Vysvětlení zadávací dokumentace č. 115-171 k veřejné zakázce: Nový areál ředitelství KSÚS a CMS Říčany u Prahy

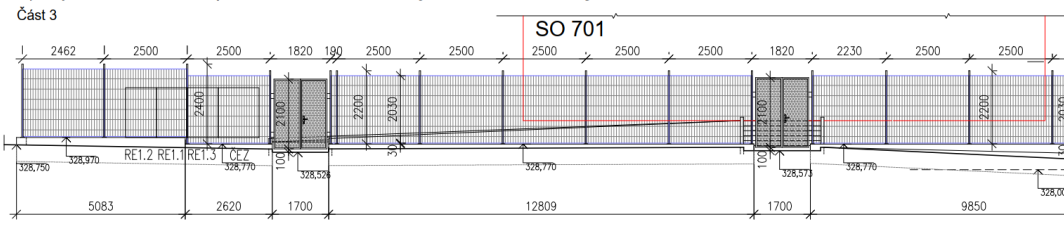
specifikací (popř. uvedení referenčního výrobku). 5.2. V objektu SO 702 ve VV pol. č. 30 „AV doplňky, AV huby“ - k jaké funkci bude sloužit USB A + C (jen napájení, pro videokonferenci, pro přenos obrazu, zvuku včetně PD...)? 5.3. V objektu SO 702 ve VV pol. č. 31 „AV doplňky, kabeláž“ - jaká je přibližná vzdálenost propojovací kabeláže?
	Vysvětlení zadávací dokumentace
	ad 133.5.1 Zhotovitel nacení TV s obdobnými parametry, zejména s širokou konektivitou. ad 133.5.2 V SO 702 uvažujeme pro přenos obrazu/zvuku HDMI, USB pouze pro napájení ad 133.5.3 Zhotovitel ocení HDMI o délce 2,0 metru

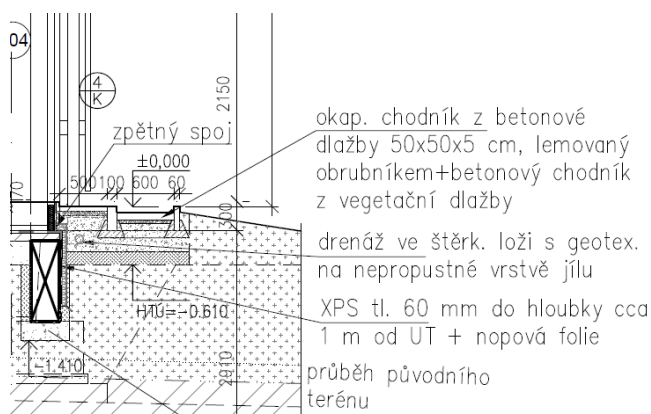
Znění žádosti o vysvětlení zadávací dokumentace
	Podmínky odstoupení od smlouvy a kompenzace zhotovitele
	Odkaz na ustanovení Smlouvy: Článek 19.1
	Popis problému
	Článek 19.1 Smlouvy opravňuje objednatele odstoupit od Smlouvy nebo přerušit její plnění i bez udání důvodu, a to mimo jiné v případě nedostatku financování. Toto ustanovení je pro zhotovitele mimořádně rizikové. Zhotovitel v důvěře v realizaci zakázky vynakládá nemalé náklady ještě před zahájením a v průběhu stavby – zajišťuje kapacity subdodavatelů, objednává materiály, provádí přípravné práce a mobilizaci. Smlouva přitom výslovně neupravuje rozsah náhrady nákladů zhotovitele v případě odstoupení bez zavinění na jeho straně, zejména ve vztahu k ušlému zisku, nákladům mobilizace a stornopoplatků subdodavatelů.
	Žádost o vysvětlení a návrh úpravy
	Uchazeč žádá o upřesnění, jakou konkrétní náhradu je objednatel povinen poskytnout zhotoviteli v případě odstoupení od Smlouvy bez zavinění zhotovitele – žádáme o výslovné smluvní zakotvení nároku na:

161.	a) náhradu prokázaných přímých nákladů vynaložených do okamžiku odstoupení, b) náhradu stornopoplatků a závazků vůči subdodavatelům vzniklých v důvěře v plnění Smlouvy, c) přiměřenou náhradu ušlého zisku z té části díla, která nebyla realizována.
	Uchazeč navrhuje doplnění Smlouvy o minimální výpovědní lhůtu před účinností odstoupení (např. 30 nebo 60 dní), která umožní zhotoviteli minimalizovat vzniklé škody a odvolat mobilizaci kapacit.
	Uchazeč žádá o zdůvodnění, proč je nedostatek financování jako důvod pro odstoupení přenesen na riziko zhotovitele, namísto aby bylo financování projektu podmínkou pro zahájení zadávacího řízení, jak předpokládá dobrá praxe při přípravě veřejných zakázek.
	Vysvětlení zadávací dokumentace
	Článek 19 byl příslušným způsobem upraven. Ad „mobilizační lhůta“ – tento institut nemá vzhledem k podstatě odstoupení od smlouvy logickou oporu. Ad nároky při odstoupení – odstoupení bude řešeno dle příslušných ustanovení o vydání bezdůvodného obohacení zákona č. 89/2012 Sb., občanský zákoník a v souladu zejména s čl. 19, odst. 19.5 s 19.6 Smlouvy.
